DEMANDE DE MODIFICATION DE L'ARRETE INTERPREFECTORAL N° 05 DAI 2IC 173 INSTAURANT DES SERVITUDES D'UTILITÉ PUBLIQUE sur les communes de Vaujours et de Coubron (93) et Courtry (77)

DEMANDE DE MODIFICATION DES SERVITUDES D'UTILITÉ PUBLIQUE

Objet: Demande de modification de l'arrêté inter-préfectoral n° 05 DAI 2IC 173 du 22 septembre 2005 instaurant des servitudes d'utilité publique suite à la demande d'abandon du site du centre de Vaujours, situé sur les communes de Courtry (77) ; Vaujours et Coubron (93)

FIGURE 15 : PLAN DES EMPRISES DE SERVITUDE D'UTILITÉ PUBLIQUE SOLLICITÉES
1/7 500

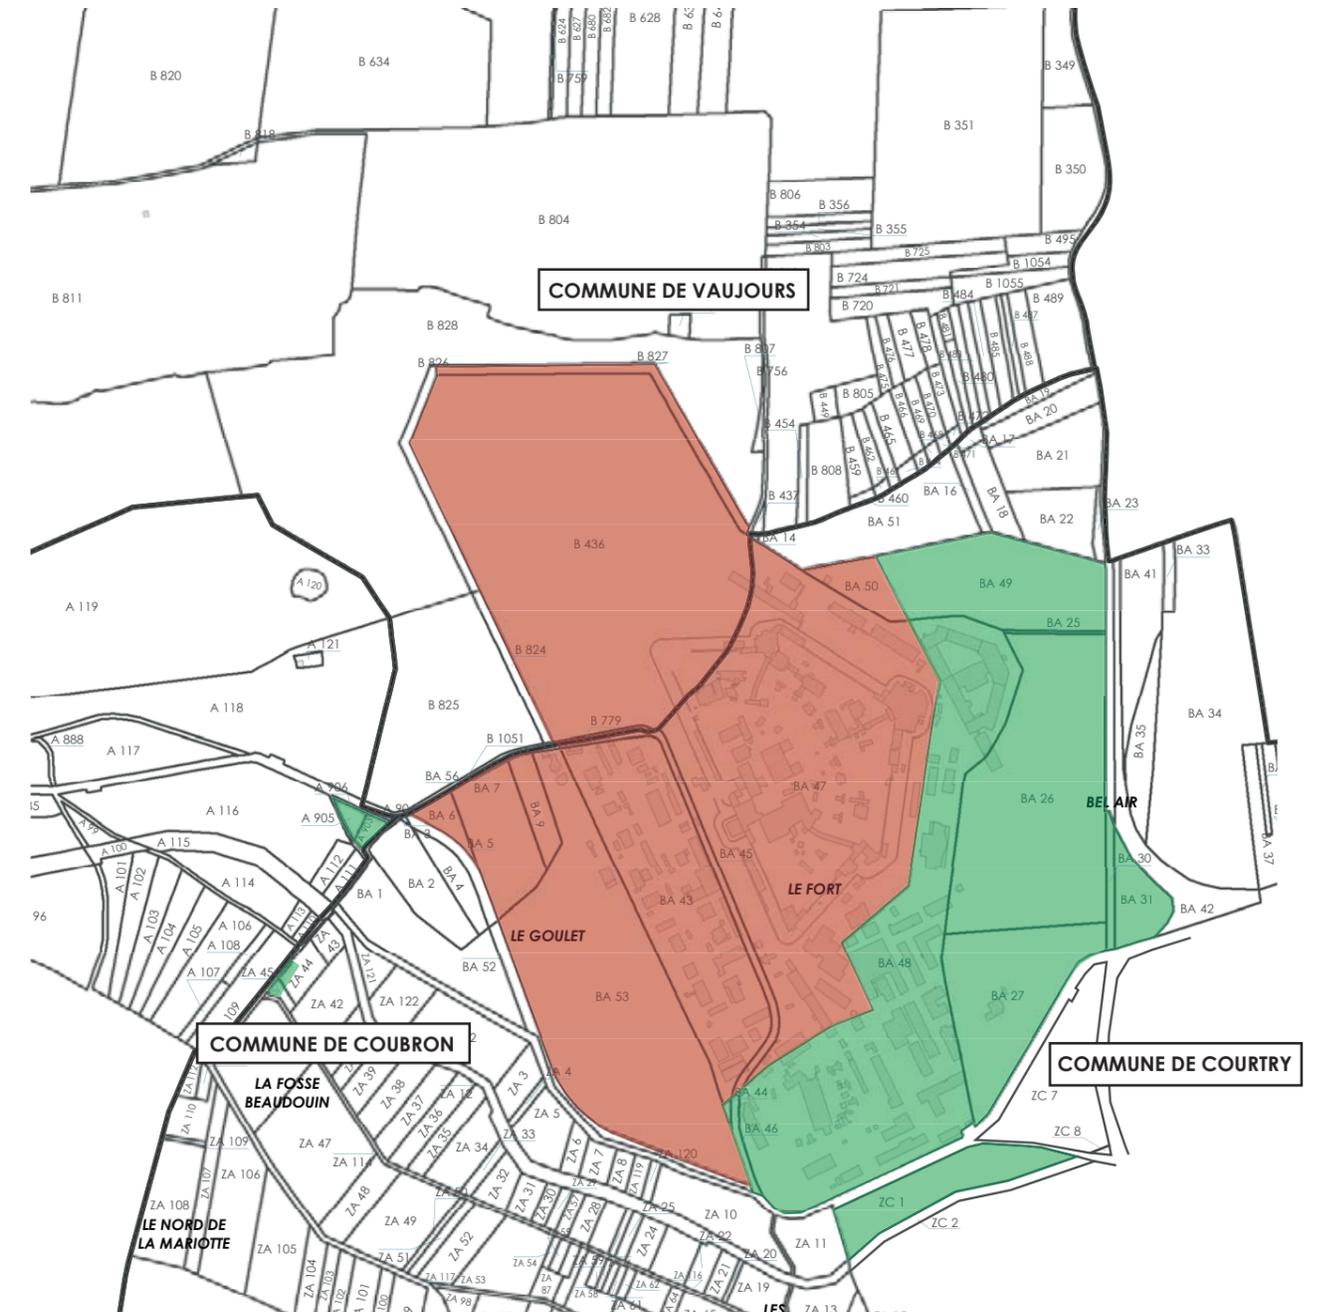
Des servitudes d'utilité publique sur l'utilisation des sols et du sous-sol ainsi que sur l'exécution de certains travaux sont instituées sur des parcelles de terrains constituant l'emprise du site, anciennement exploité par le Commissariat à l'Energie Atomique (CEA), dit du Fort de Vaujours. Ces parcelles, sont énumérées ci-après et constituent le Site.

Nota : Les parcelles n'appartenant pas à la société Placoplatre et notamment les parcelles de la communauté d'agglomération sont exclues de la présente demande de modification des Servitudes d'Utilité Publique. Le plan parcellaire des Servitudes d'Utilité Publique sollicité est fourni ci-contre.

ANNEXE 2 - ÉVOLUTION SOLLICITÉE DU PLAN DES SERVITUDES D'UTILITÉ PUBLIQUE DU FORT DE VAUJOURS

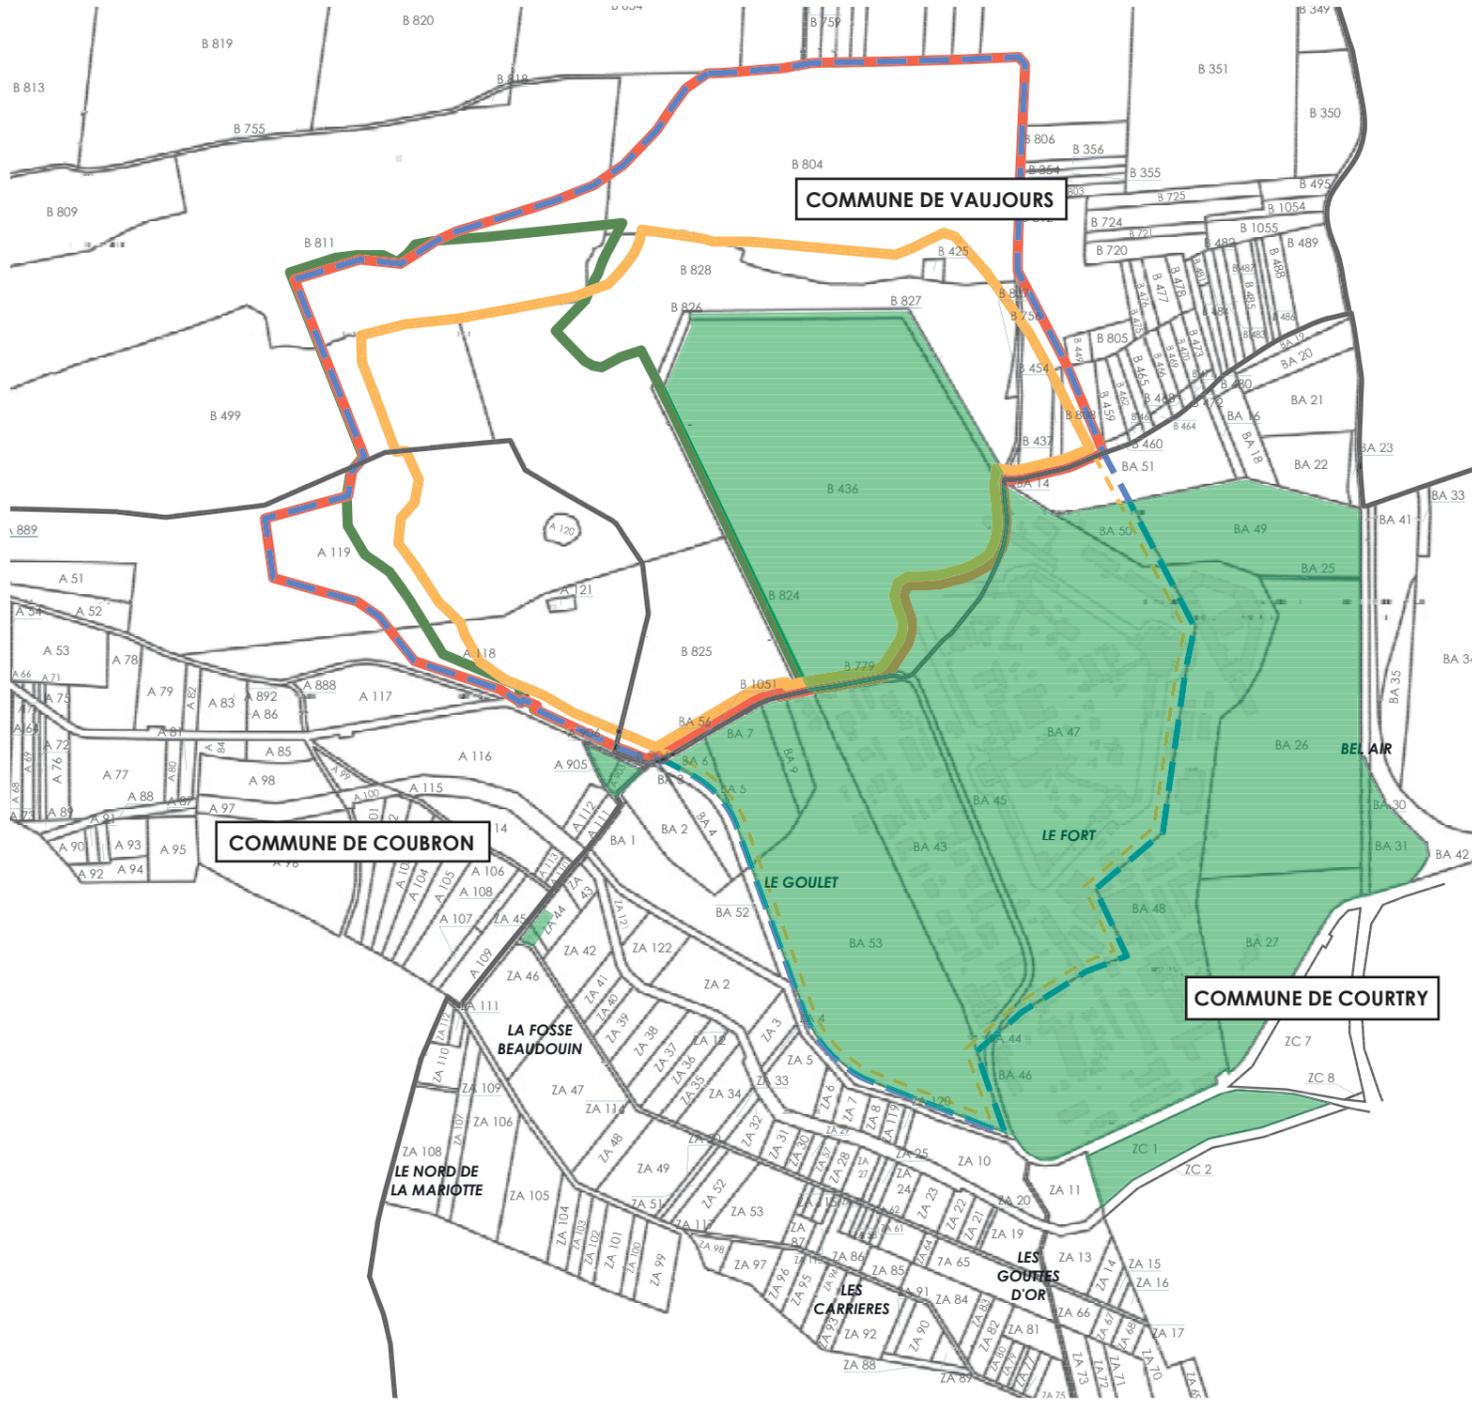
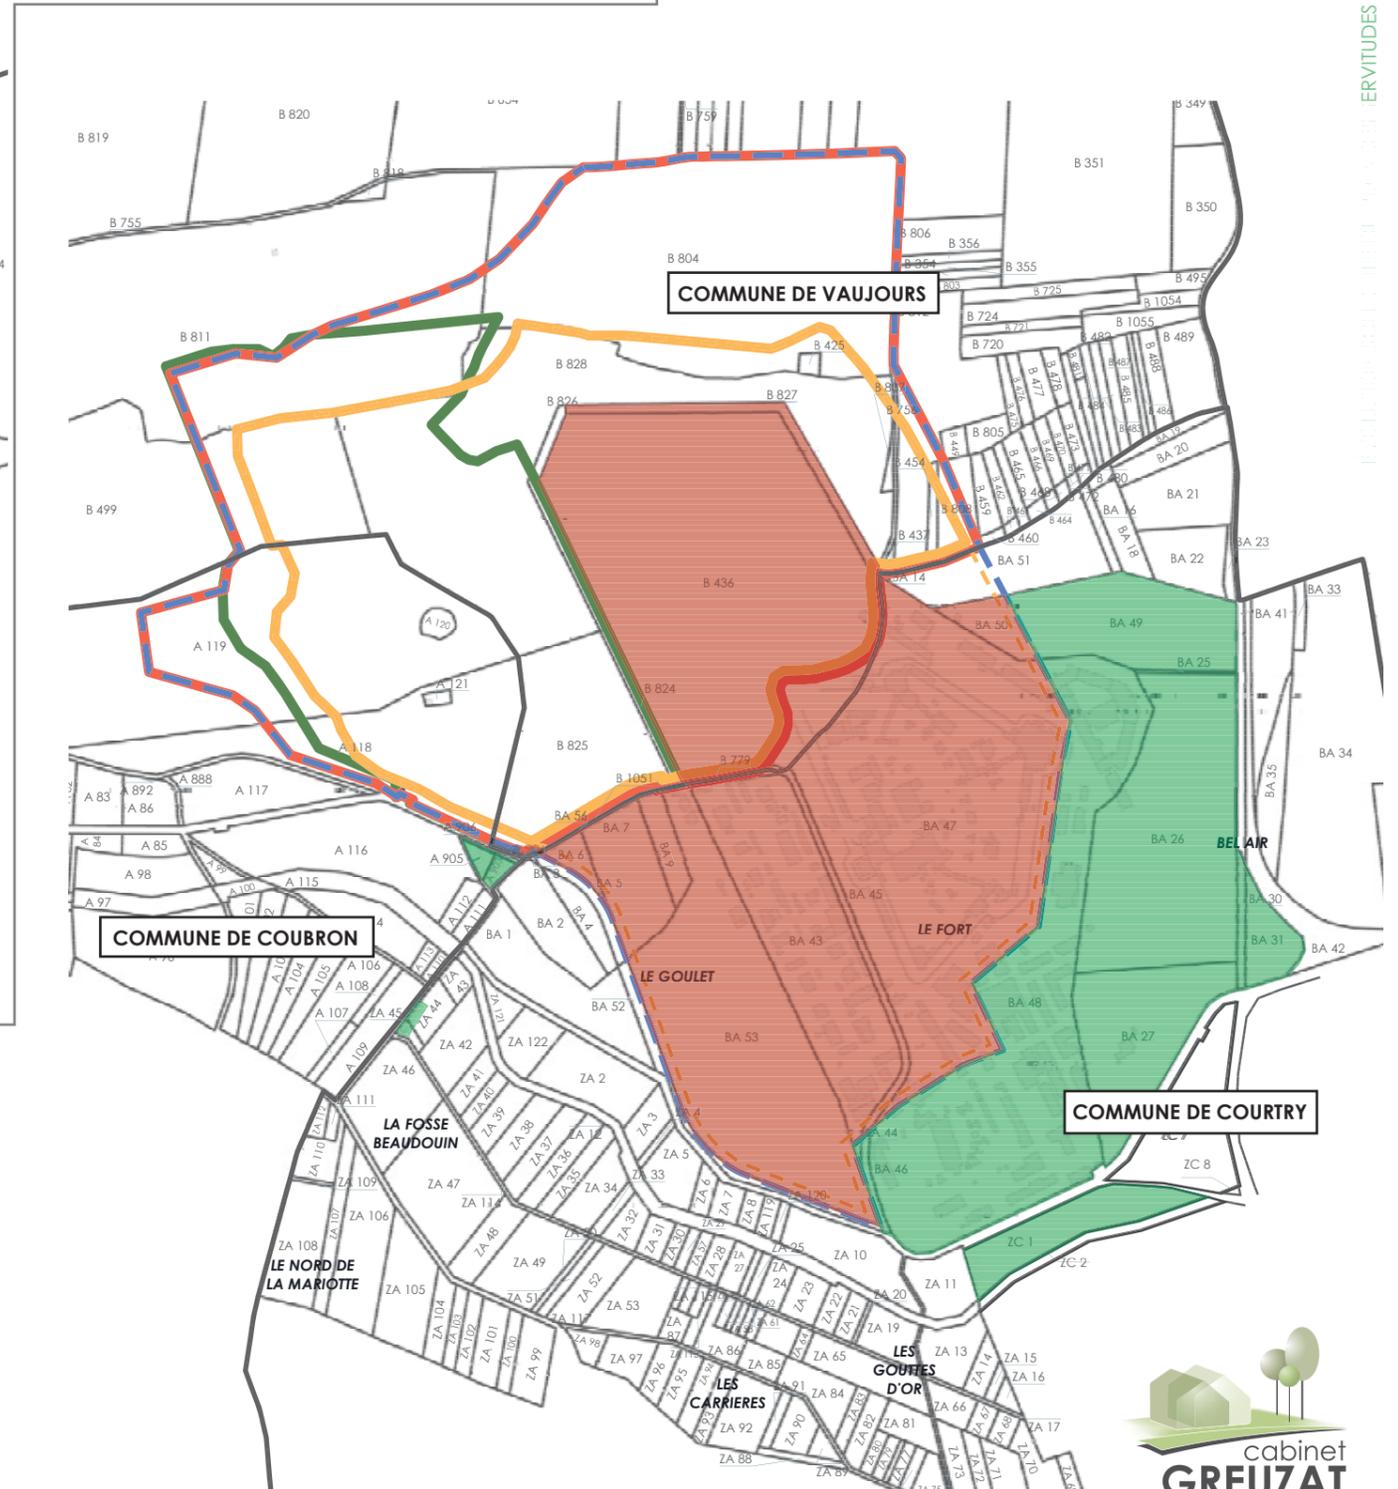
L'évolution du plan des Servitudes d'Utilité Publique est jointe en annexe.
Cf. « ANNEXE 2 - Évolution sollicitée du plan des servitudes d'utilité publique du fort de Vaujours »
